Onderwerp: RE: Advies VRR op plan Amzo speellocatie

Op locatie Bijdorp-West 13 zit AMZO Specialistische Begeleiding. AMZO biedt gespecialiseerde zorg en ondersteuning aan kinderen tot 16 jaar met een psychiatrische-, (ernstige) gedragsproblematiek en een (licht) verstandelijke handicap.

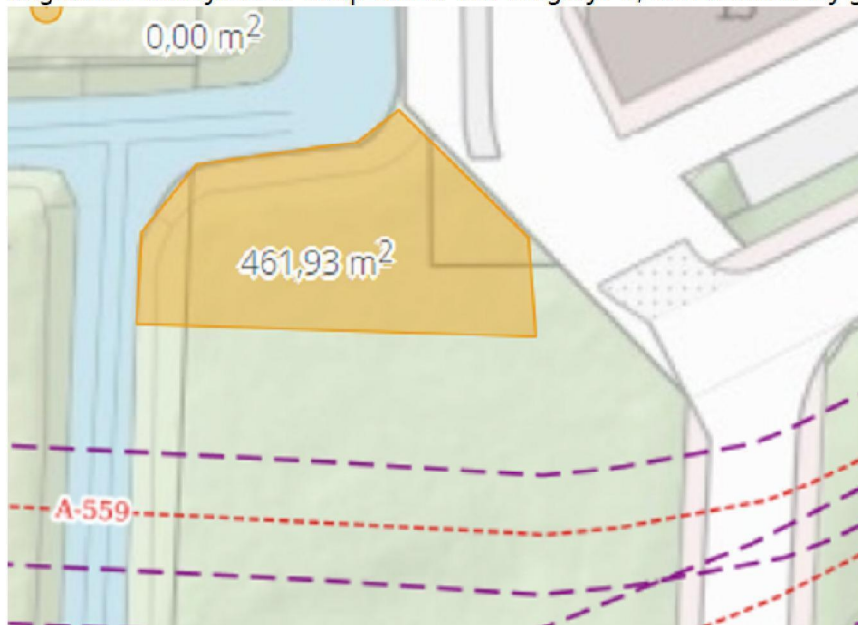
Ik heb weer overleg gehad met de partij die ons speelterrein vormgeeft digitaal. Zij vragen of het mogelijk is om exacte aanduiding te kunnen geven in lengtes en breedtes. Zij kunnen niet veel invulling geven met enkel de vermelding van het aantal vierkante meters. Is er een mogelijkheid dat er bijv. iemand samen met ons een opmeting doet, zodat zij gericht aan de slag kunnen met alle gewenste meters en eisen?

De afbeelding die hieronder is toegevoegd geeft helaas niet goed duidelijkheid aan de ontwerpers en maakt dat zij dus in het ongewisse verblijven. Ik hoop dat er iets mogelijk is, dan kunnen wij gericht verder.

Er liggen twee leidingen, de A-559 en de A-517. De meest noordelijke is bepalend, de A-559.

In onderstaande afbeelding staan twee gele paaltjes. Dit zijn de markeringen voor de locatie waar de gasleiding loopt, zie rode cirkels.

De leiding loopt ondergronds van paaltje naar paaltje, met een lichte afbuiging. Vanaf deze lijn moet 15 meter afstand worden gehouden.

Buiten deze 15 meter mag het speelveld ingetekend worden. Voor de kromming, zie de eerdere afbeelding (eerder in de mailwisseling).

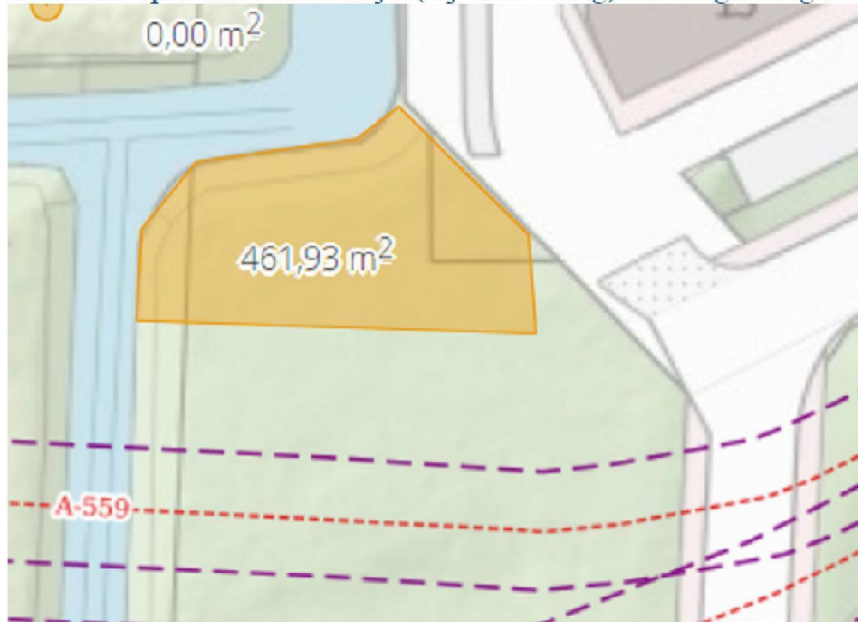
VRR: Voor het meest geloofwaardige scenario bij een buisleiding (een fakkelbrand) houden wij een afstand van 15 meter aan. Deze zou ik hier dan ook aanraden.

Het speelveld was nu ingetekend direct buiten de belemmeringstrook op 5 meter van de leiding. Wanneer je nog eens 10 met moet opschuiven dan blijft (bij benadering) het volgende gebied (incl. talud) over om in te vullen.

VRR: Verder is het belangrijk dat er genoeg vluchtwegen zijn. Het is mij onduidelijk hoeveel personen er in de speeltuin aanwezig kunnen zijn maar ik zou een extra uitweg in het hek mogelijk maken (er lijkt er maar 1 te zijn). Deze in tegengestelde richting van een mogelijk incident dus aan de noord/oost kant. Ook met het oog op de A29 waar gevaarlijke stoffen over vervoerd worden. Er moet ook genoeg begeleiding aanwezig zijn om zorg te dragen voor het vluchten. Zorg dat de BHV-organisatie/de begeleiding vanuit AMZO op de hoogte is van de mogelijkheid van het optreden van een incident bij zowel de buisleiding als de A29 en weet hoe er op dat moment gehandeld moet worden (vluchten, schuilen, etc.).

VRR: Als laatste, maak afspraken met de beheerder van de A-559 en A-517 hogedruk aardgastransportleiding over werkzaamheden in de nabijheid van het speelveld. Zorg ervoor dat er geen mensen aanwezig zijn wanneer er

graafwerkzaamheden uitgevoerd worden bij het speelveld. Stel ook het doen van een KLIC-melding in geval van werkzaamheden aan of rondom het object verplicht. De kans op een incident met een buisleiding hangt namelijk in sterke mate samen met graafwerkzaamheden in de nabijheid van de leiding. Als de ongestoorde ligging van de hogedruk aardgastransportleiding gegarandeerd kan worden, leidt dit tot een grote afname van de kans op een incident. De gemeente is in gesprek met de Gasunie hierover, maar harde afspraken over dit aspect maken is lastig. Mijn collega is nu nog met vakantie en het gesprek met de Gasunie vind na zijn vakantie plaats. Met vriendelijke groet,

Nu is 15 meter wel een adviesafstand waar we misschien nog wel *iets* van kunnen afwijken.

Wanneer het voor het plan passend is om tussen de 10 en 15 meter van de leiding te liggen lijkt mij dit ook nog wel acceptabel is.

Mijn idee is dat de praktijk dit oplost. Het speelterrein zal vanaf de Amzo-locatie toegankelijk worden en die toegang ligt aan de noord(oost)zijde. Verder spreekt het begeleidings- en BHV-verhaal voor zich.
